LWRワンズスルー

使用済燃料は(長期管理を経て)直接処分

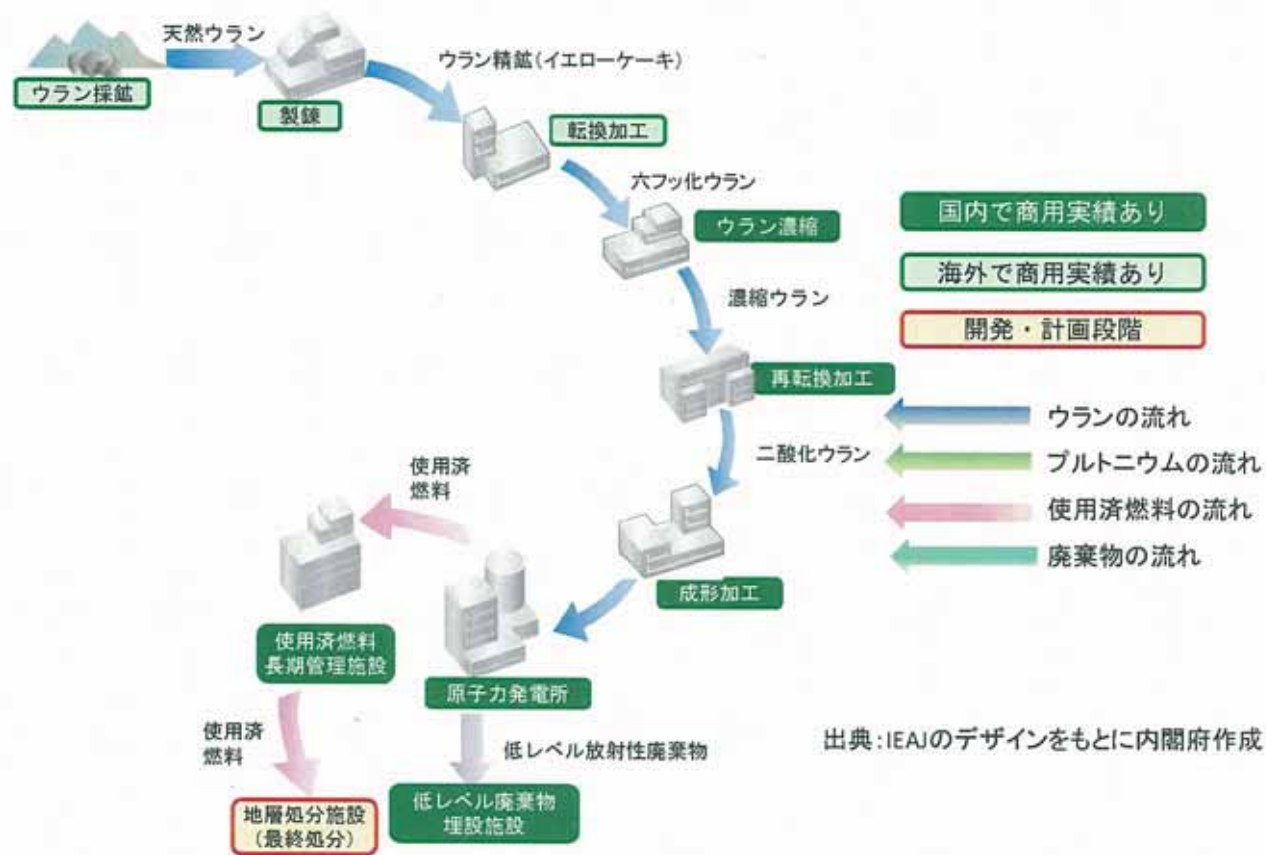
ここにこの紙が存在する意味が無い
修正のうえ、参考資料の該当技術
が登場するインデックスとすること
(p43へ移動)
